**Verslag huishoudelijke elektrische installatie op laagspanning en zeer lage spanning****Algemeen:**

Referentie: 003-20260922-02	Datum controle: 22/09/2026
Keurder: 003

Eigenaar: El Bakkali Khalid	EAN-code: 541448820064810681
Adres installatie: Breedstraat 208, 9100 - Sint-Niklaas	Nummer teller(s): 1SAG1105134370
Distributienetbeheerder installatie: Fluvius	
Datum uitvoering installatie:	☐ Vóór 01/10/1981 ☒ Tussen 01/10/1981 en 01/06/2020 ☐ Vanaf 01/06/2020
Type:	☒ Wooneenheid ☐ Niet-huishoudelijk ☐ PV ☐ Batterij ☐ Laadpaal

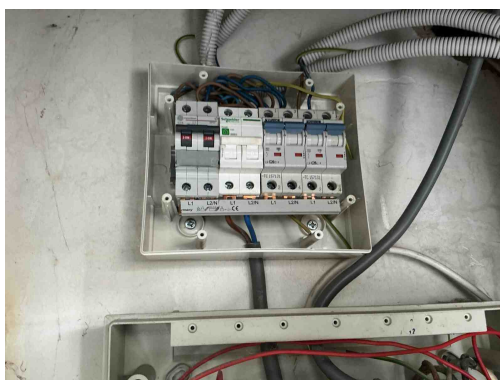
B04 - De aanduiding van de kringen, klemmen en/of schakelapparatuur ontbreekt, is onjuist of is onvolledig (Boek 1: 3.1.3.1/5.1.6.1).

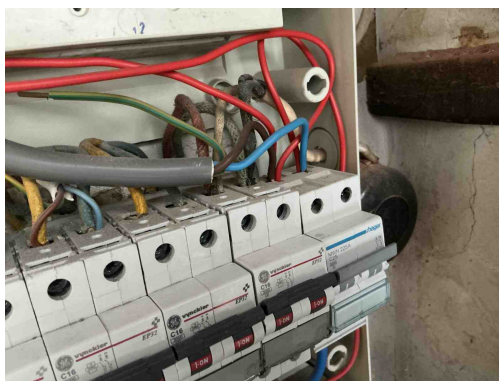
T21 - Het elektrisch materieel is niet geplaatst volgens de voorschriften van de fabrikant/ regels van goed vakmanschap . (Boek 1: 1.4.1.3)

Opmerking: Ophangvijzen bord niet afgedekt, kamaansluiting niet afgedekt, verschillende secties op 1 pool, meer dan 2 geleiders per pool

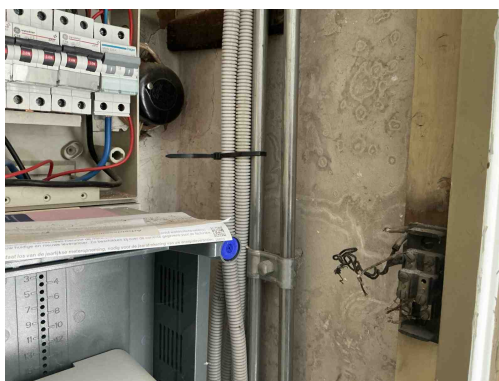
T21 - Het elektrisch materieel is niet geplaatst volgens de voorschriften van de fabrikant/ regels van goed vakmanschap . (Boek 1: 1.4.1.3)

Opmerking: Ophangvijzen bord niet afgedekt, kamaansluiting niet afgedekt, verschillende secties op 1 pool, meer dan 2 geleiders per pool

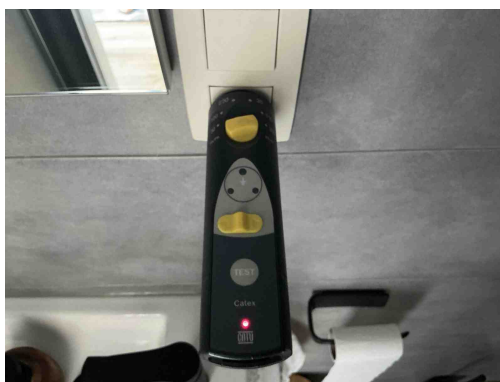
A20 - Er bevindt zich een contactdoos zonder beschermingsgeleider in de elektrische installatie. Deze is niet geplaatst achter een differentieelstroombeschermingsinrichting met grote (max. 30mA) of zeer grote (max. 10mA) gevoeligheid.

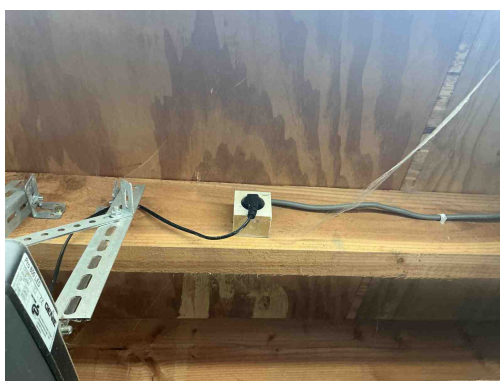
T12 - De contactdozen bezitten geen aangesloten aardingscontact (Boek 1: 4.2.2.3/5.3.5.2).

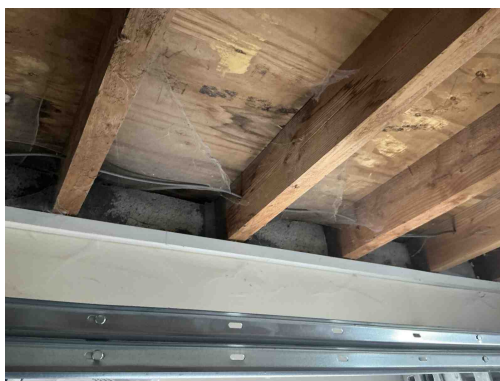
T13 - Opbouwcontactdozen en/of -schakelaars zonder achterplaatje mogen niet rechtstreeks op een brandbare ondergrond bevestigd worden (Boek 1: 4.3.3.5).

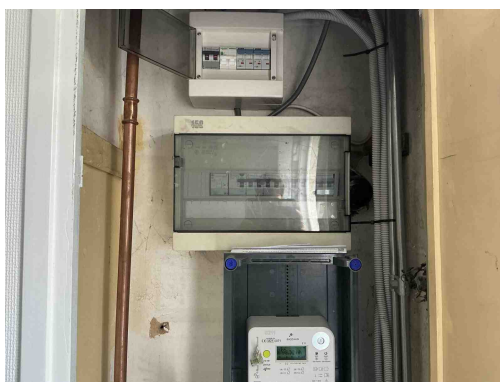
C13 - Onvoldoende bevestiging van de leiding(en) (Boek 1: 5.2.9.5).
